VYSVĚTLENÍ ZADÁVACÍ DOKUMENTACE Č. 4

PŘÍSTAVBA A REKONSTRUKCE DSP KRALOVICE

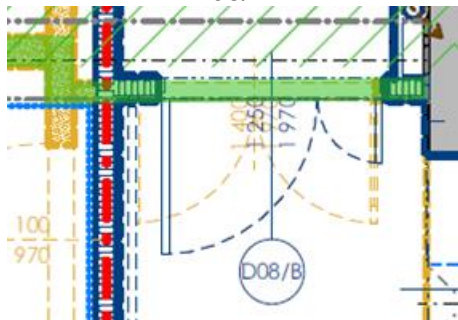
Dotaz č. 1: Ve skladbách konstrukcí bloku D je u pochozí vrstvy balkonů červeně uveden odkaz na materiál „KD2“, ale ten není nikde blíže specifikován. Prosím tedy o doplnění/vysvětlení.

- skladby konstrukcí odkazují na návrh interiéru, ve kterém chyběl výpis materiálů.
do přílohy přikládám knihu skladeb konstrukcí doplněn o výpis navržených materiálů

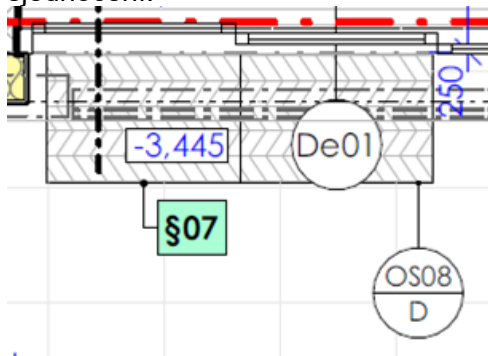
Dotaz č. 2: Prosím o sjednocení rozporů mezi výkresovou částí PD – D.1.1.D Etapizace 1.etapa a výkazem výměr interiérových dveří.

Blok B: dveře D08/B – PD 1.PP 1 ks, výkaz 0 ks

D34/B – výpis interiérových dveří uvádí požadavek na požární odolnost EI 30-DP3, výkaz EI 15-DP3

- ano ve výkazu skutečně chybí dveře D08/B. Tyto dveře mají být realizovány.
- D34/B - požární odolnost platí dle výkazu výměr a Požárního řešení (tedy EI15-DP3)
